Engineering Change Notice

通知日期	113/08/27	申請單位	機構	文件編號	R24-I-08-03
機型/類型	外罩模組	系統代碼		產品別	■AOI ■SPI □ICT
通知單位	■工程部 ■採購部 ■業務部 ■製造部 ■品保部			通知客戶: □是 □否

外罩模組新增進出口防塵模組孔位 L-XL 系列

主旨:R24-I-08-03_針對6800/8800/8850系列L/XL機型, 新增軌道進出口伸縮防塵套模組

(示意圖)

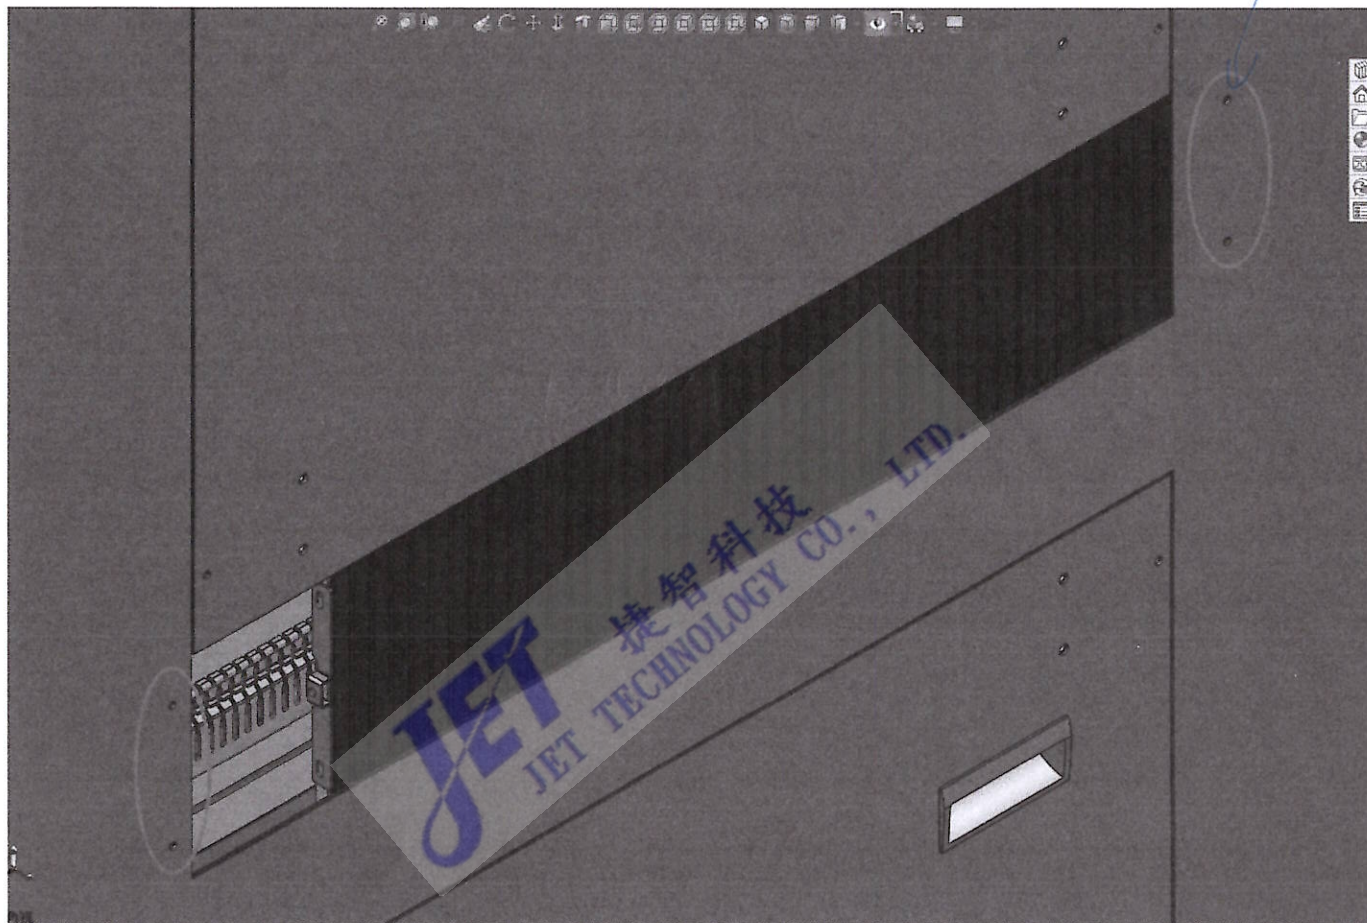
新增模組							
階層	SAP料號	物料名稱	圖號	加工方法	數量	處理方法	來源
2	23921601	伸縮護套組	6800XL16#01	組合件	1		
3	300912851600101	一字形防塵套	8800L16-B-001A	B	1		
4	300513921600201	伸縮護套活動片	6800XL16-P-002A	P	1	烤漆黑色_760-505A_	國邦
4	300512851600101	伸縮護套框	8800L16-P-001A	P	1	烤漆黑色_760-505A_	國邦

修改模組內容							
階層	SAP料號	物料名稱	圖號	加工方法	數量	處理方法	來源
2	23922703	外罩模組_進出口防塵版本	6800XL27#03	組合件	1		
3	25922703	外罩模組_進出口防塵版本(鍍金組)	6800XL27#03	組合件	1		
4	3005852701401	外罩左右下門	8800L27-P-014A	P	2	烤漆白灰色_49744	
4	3005852701402	外罩左右下門_進出口防塵版本	8800L27-P-014B	P	2	烤漆白灰色_49744	
2	22852705	外罩模組_進出口防塵版本	8800L27#05	組合件	1		22852701
3	3005852700101	機台母架	8800L27-P-001A	P	1	烤漆平光黑_760-505A	
3	3005852700102	機台骨架_軌道加深	8800L27-P-001B	P	1	烤漆平光黑_760-505A	
3	25852705	外罩模組_進出口防塵版本(鍍金組)	8800L27#05	組合件	1		22852701
4	3005852701401	外罩左右下門	8800L27-P-014A	P	2	烤漆白灰色_49744	
4	3005852701402	外罩左右下門_進出口防塵版本	8800L27-P-014B	P	2	烤漆白灰色_49744

修改 model bom 組織						
階層	SAP料號	物料名稱	圖號	加工方法	數量	處理方法
1	12941012300	7700XL AOI自動光學檢測機 Model Bom		組合件	1	
2	23922703	外罩模組_進出口防塵版本	6800XL27#03	組合件	1	
	22851601	伸縮護套組	8800L16#01	組合件	2	
2	23921601	伸縮護套組	6800XL16#01	組合件	2	
1	13921012300	6800XL SPI 錫膏印刷自動光學檢測機 Model Bom		組合件	1	
2	23922703	外罩模組_進出口防塵版本	6800XL27#03	組合件	1	
	22851601	伸縮護套組	8800L16#01	組合件	2	
2	23921601	伸縮護套組	6800XL16#01	組合件	2
